(仮称)野辺地風力発電事業 更新計画

環 境 影 響 評 価 準 備 書

補 足 説 明 資 料

風力部会 補足説明資料 目次

図 2.2-4(5) 造成・基礎工事等に伴う改変区域図 (平面図)

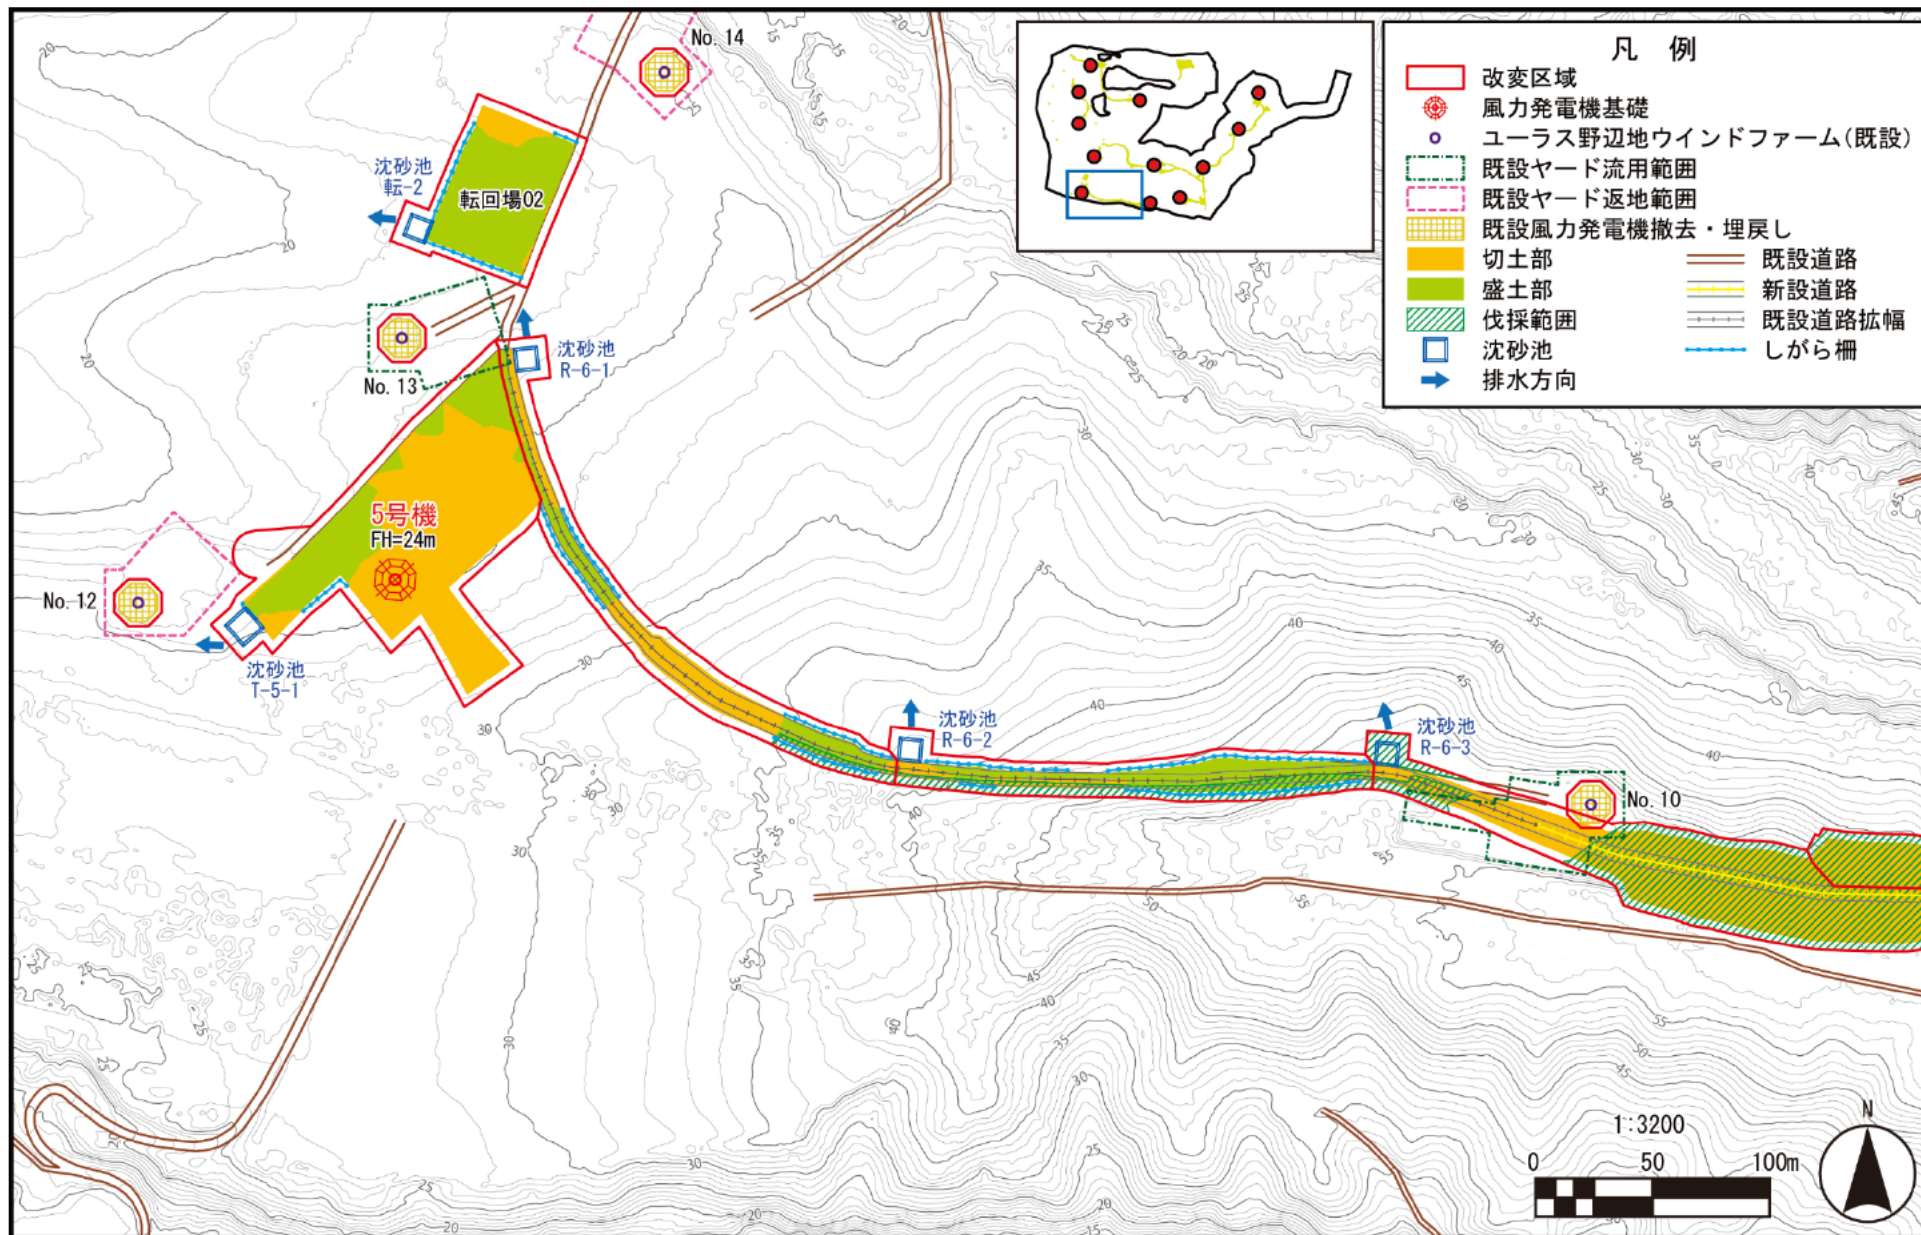
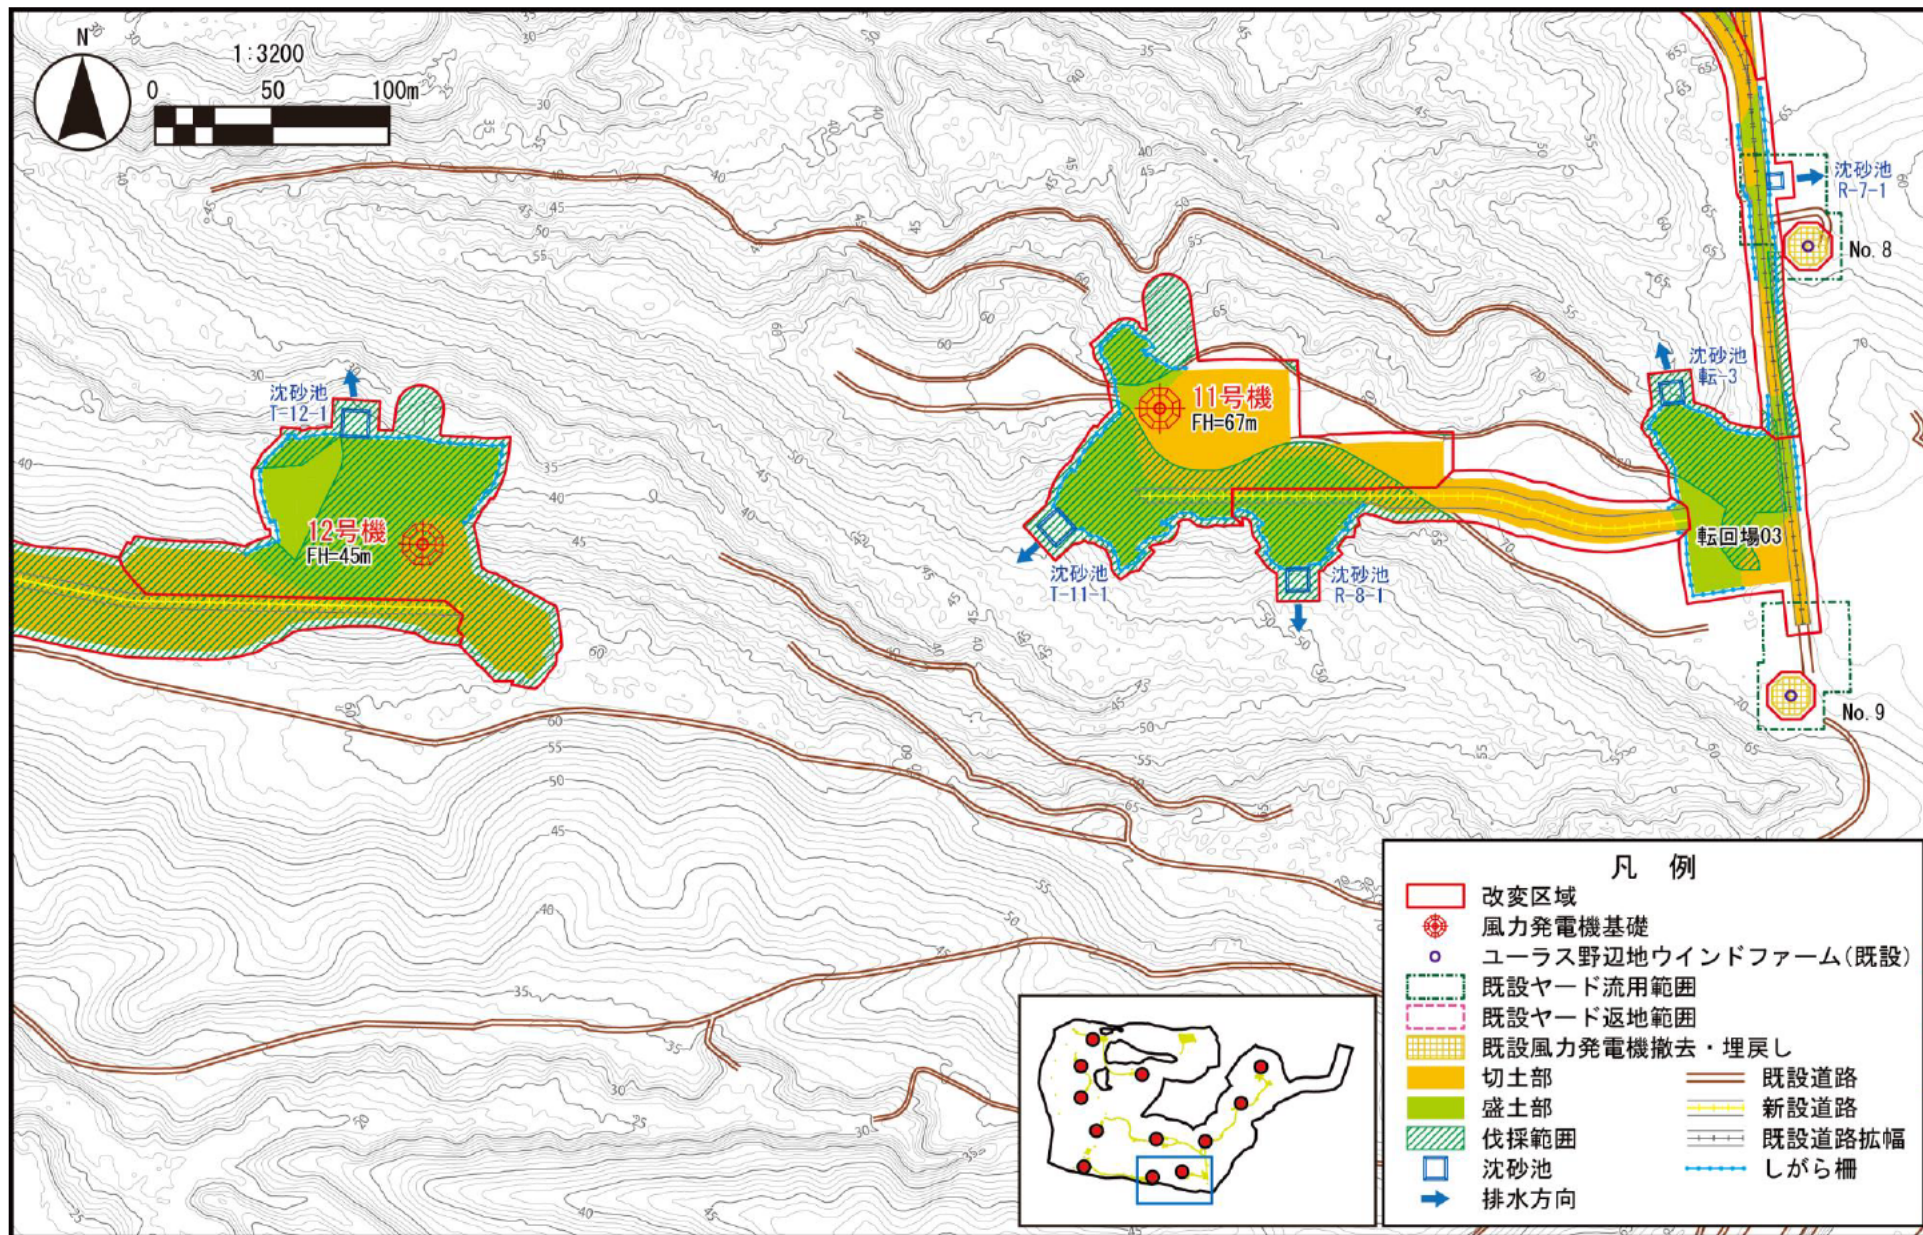
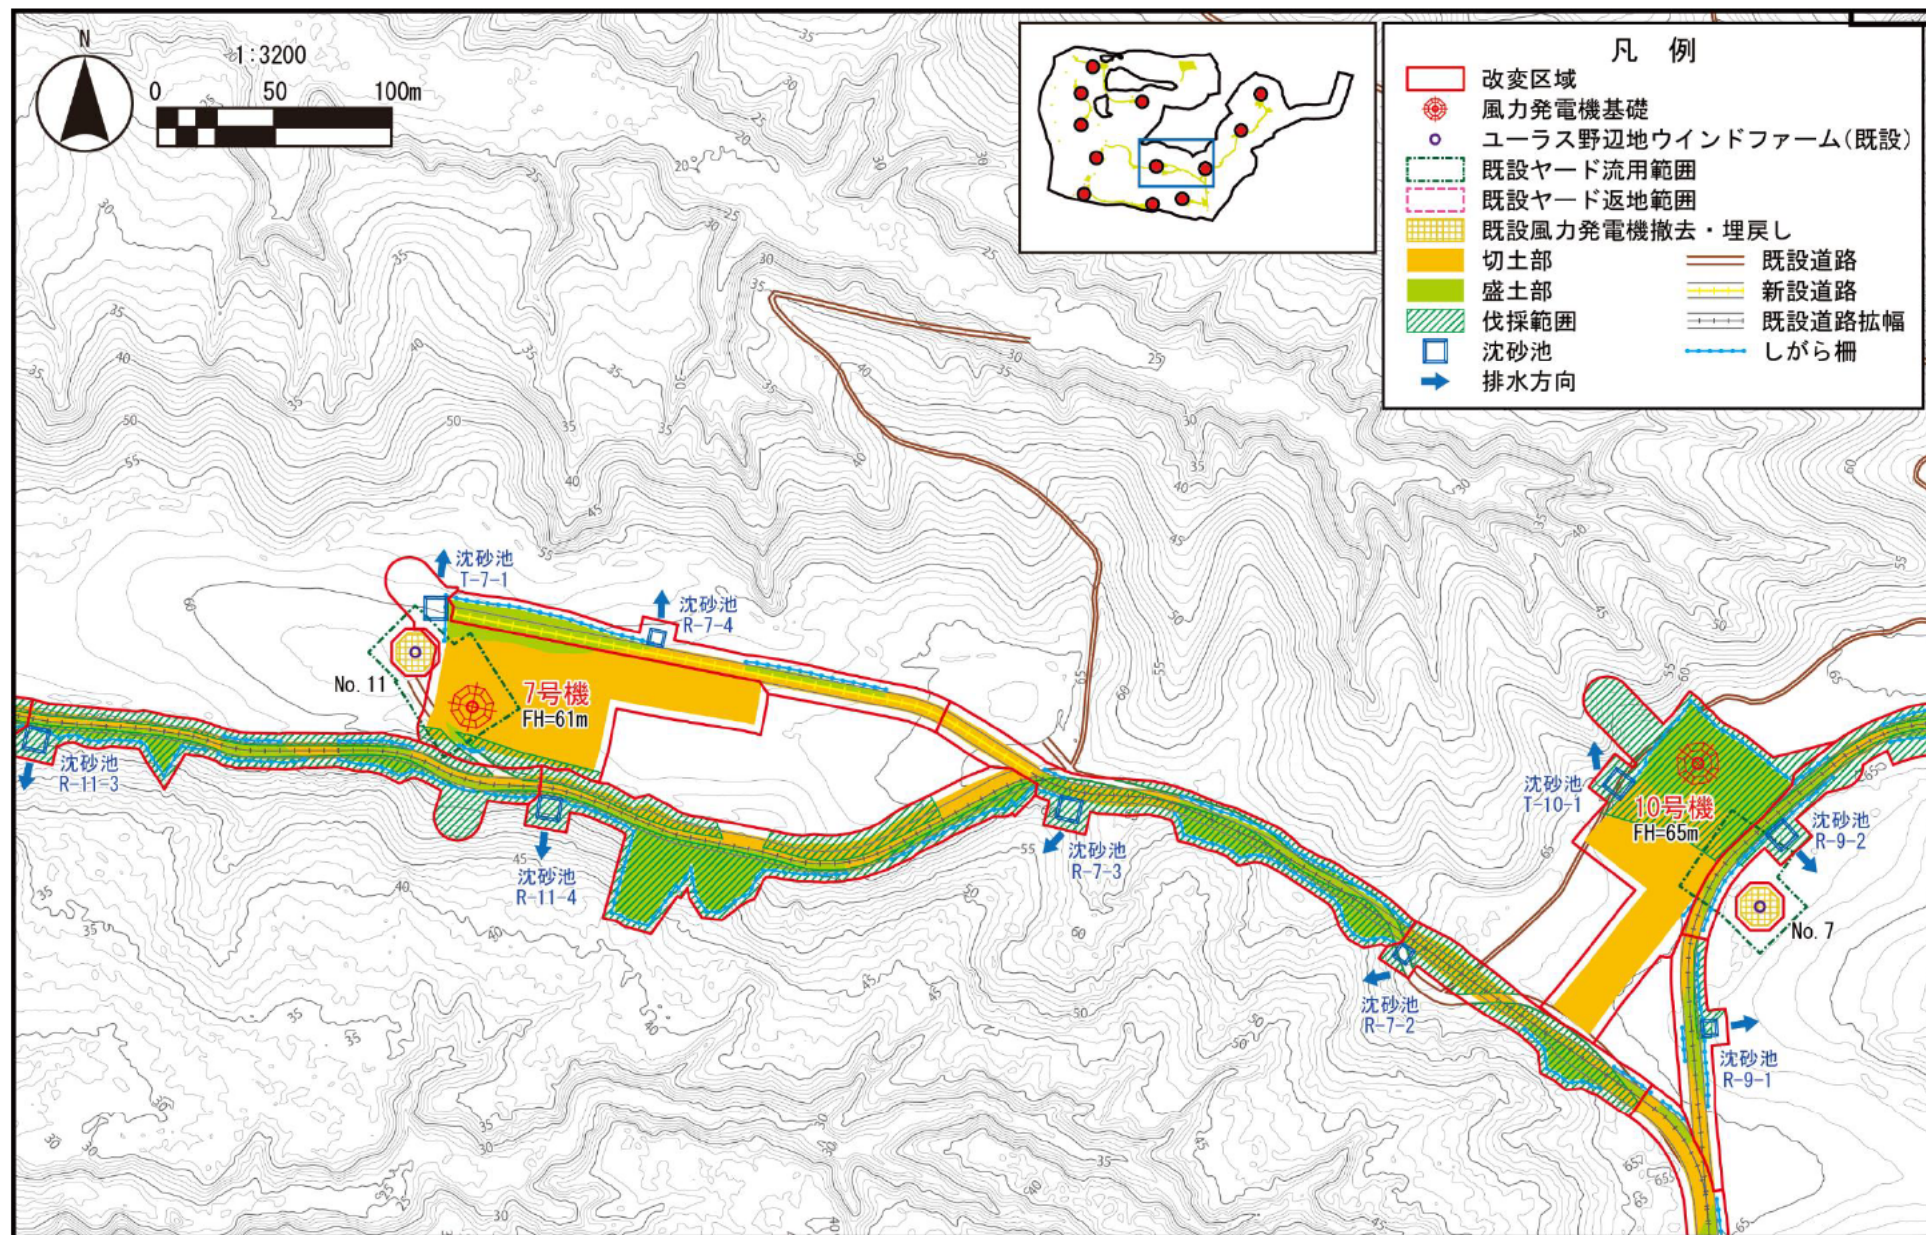
2. 造成・基礎工事等に伴う改変区域の「既設ヤード流用範囲」と「既設ヤード返地範囲」の表記について【平口顧問】（準備書 p18）
図2.2-4において「既設ヤード流用範囲」と「既設ヤード返地範囲」の色の違いが判別できません。両者が区別しやすいように線や色で工夫して下さい。

別添資料一次 Q2 の作成、ありがとうございます。評価書では、作成していただいたような分かりやすい図面に修正してください。なお、「図 2.2-4(1～9) 造成・基礎工事等に伴う改変区域図」のうちの図(4)と図(9)には、はめ込み図（全域と当該範囲を示す小さな図）が抜けていますので、評価書の図面では挿入して下さい。

評価書において、別添資料一次 Q2 のとおり、「既設ヤード流用範囲」と「既設ヤード返地範囲」が判別しやすい色に修正いたします。

評価書において、拡大図と対象事業実施区域との位置関係を示す図を記載の上、視覚的に分かりやすい図面に修正いたします。

図 水質調査地点（水質2、3）と巫子沼との位置関係（拡大図）

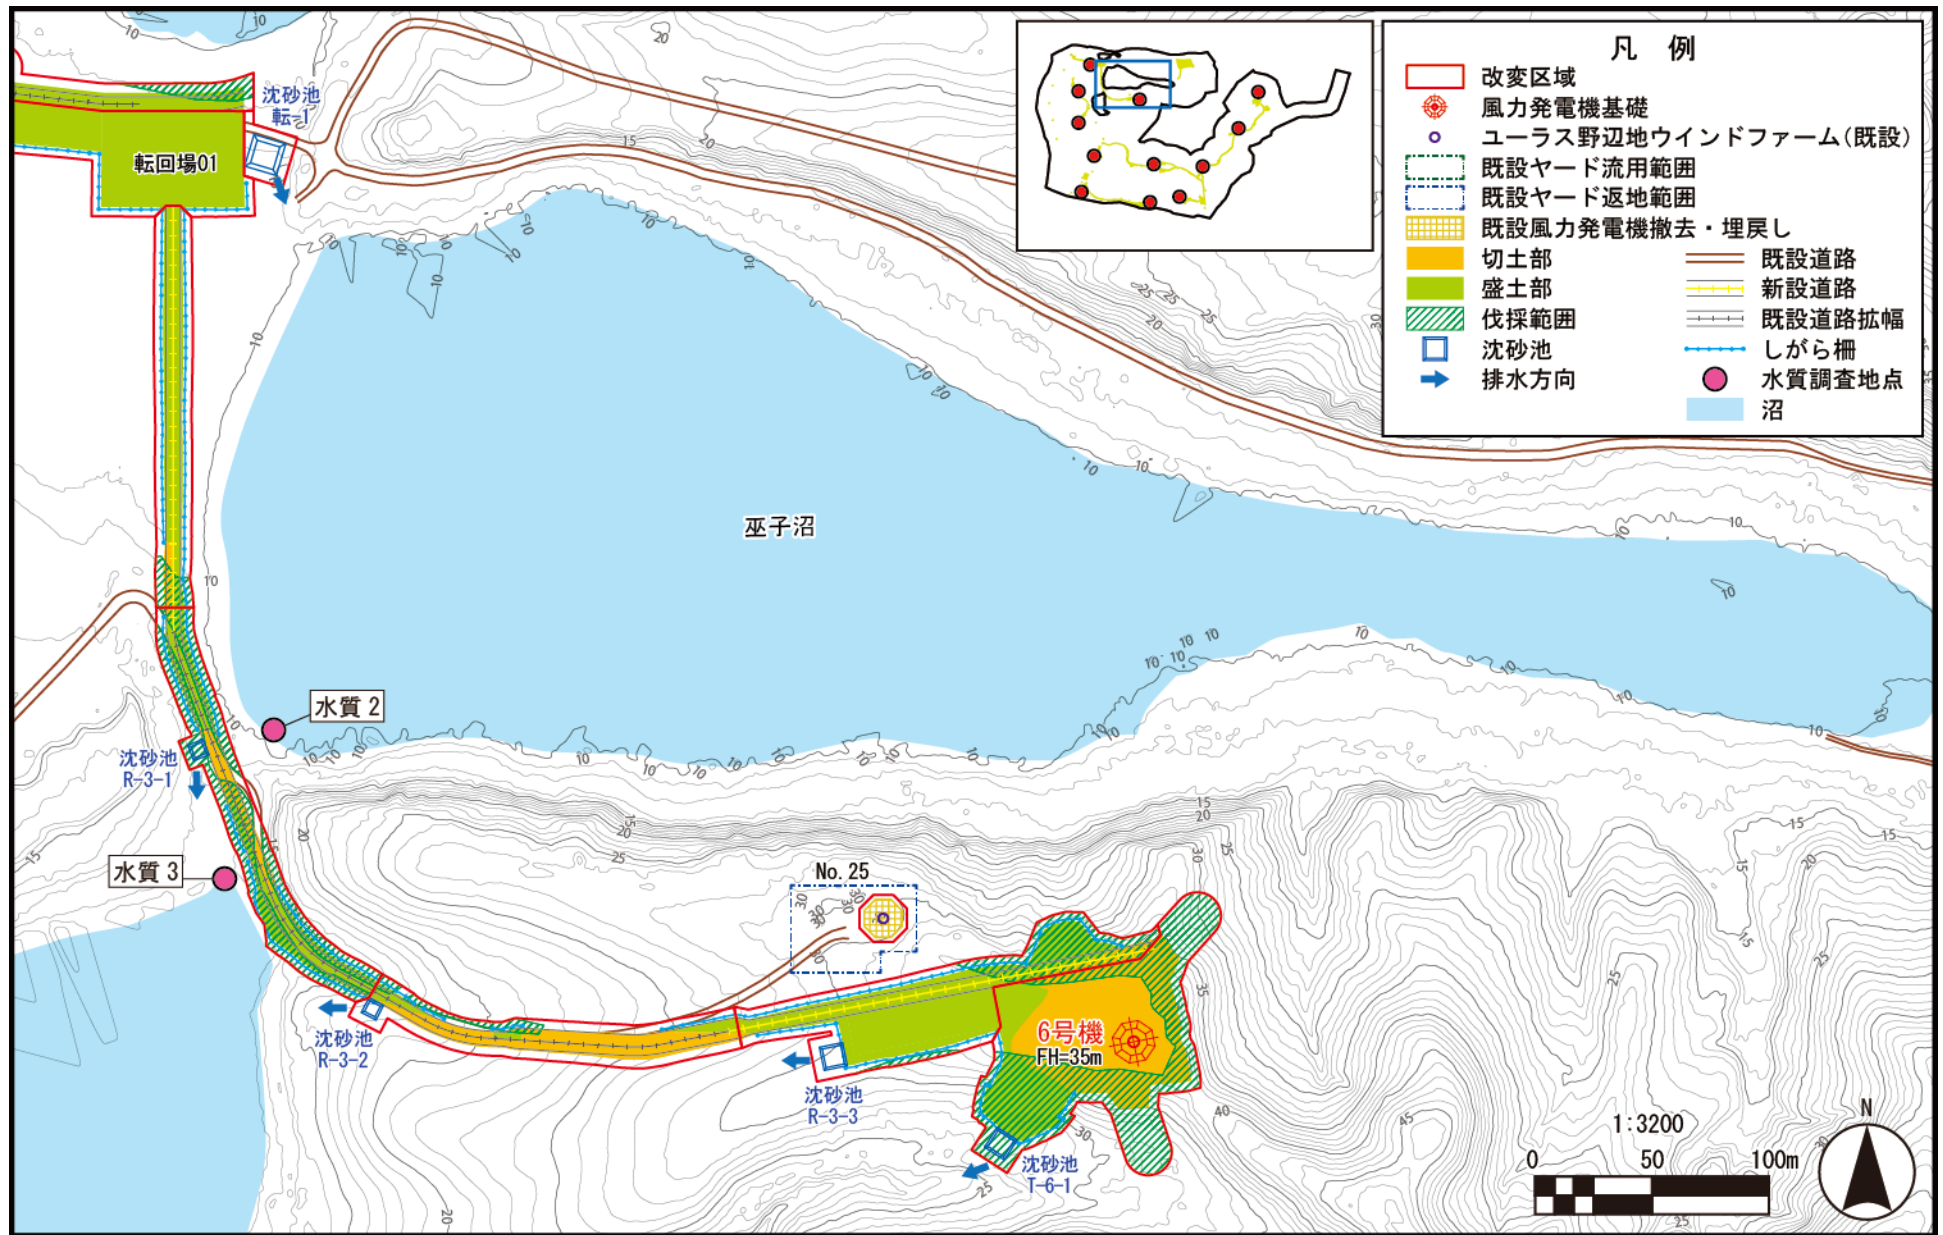
水質調査地点のうち、水質2と水質3の地点と巫子沼との位置関係が良くわかりません。p246の表中には「北側の巫子沼」、「南側の巫子沼」とありますが、それぞれ沼（湖沼）の内部なのでしょうか。それとも沼に注ぐ河川内なのでしょうか（例えばp398の水質項目でCODを基準値と比較されていますので、湖沼の扱いなのだろうと推察しますが）。どうやら、巫子沼自体が二つに分かれているのだろうと推察しますが、これらの点が明確になるように、できれば沼周辺を拡大して図示していただくとよいと思います（魚類・底生動物の調査地点W2、W3も同様）。

水質調査地点（水質 2、3）と巫子沼との位置関係は、別添資料一次 Q10 のとおりです。北側と南側の巫子沼の間は、南側の巫子沼から北側の巫子沼に向かって道路下を沢が流れております。水質調査に当たっては、安全を確保した上で人のアクセスが可能な地点として、水質 3 は南側の巫子沼から沢へ水が流れ出る地点、水質 2 は南側の巫子沼の水が道路下の沢を流れ、北側の巫子沼に水が流れ出る地点に設定しております。また、魚類・底生動物調査地点（W2、W3）については、巫子沼内にボートを出して調査を実施いたしました。
